OGGETTO: Comitato per la salvaguardia della Valle dell'Orcia inferiore *ed altri* – istanza di permesso di ricerca di risorse geotermiche finalizzato alla sperimentazione di impianti pilota “Montenero” – procedura di valutazione di impatto ambientale c/o MATTM – integrazioni depositate da Gesto - osservazioni ex art. 24 co. 4 D. Lgs 152/2006 e ss.mm.ii.

Controdeduzioni
alle Risposte alle richieste di integrazione
dello Studio di Impatto Ambientale
per
Impianto pilota geotermico "Montenero"

RELAZIONE PERITALE

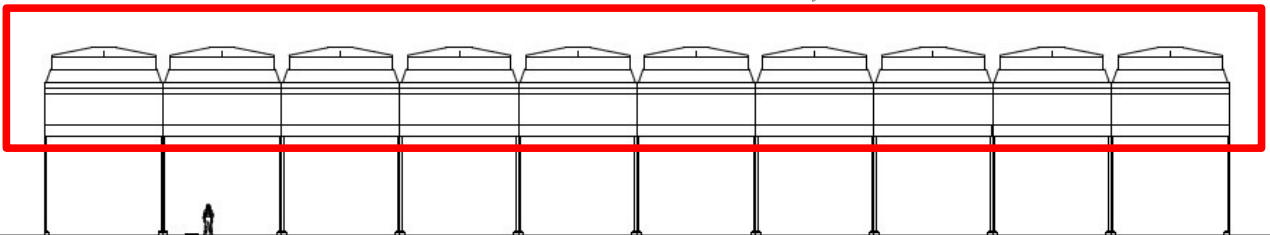
Questo oggetto produce rumore, ma non si hanno informazioni

Questi oggetti producono rumore, ma non si hanno informazioni

Questi oggetti visibili sulla collina fronte Val d'Orcia potrebbero generare molto rumore. Ancora è ignoto l'impatto acustico.
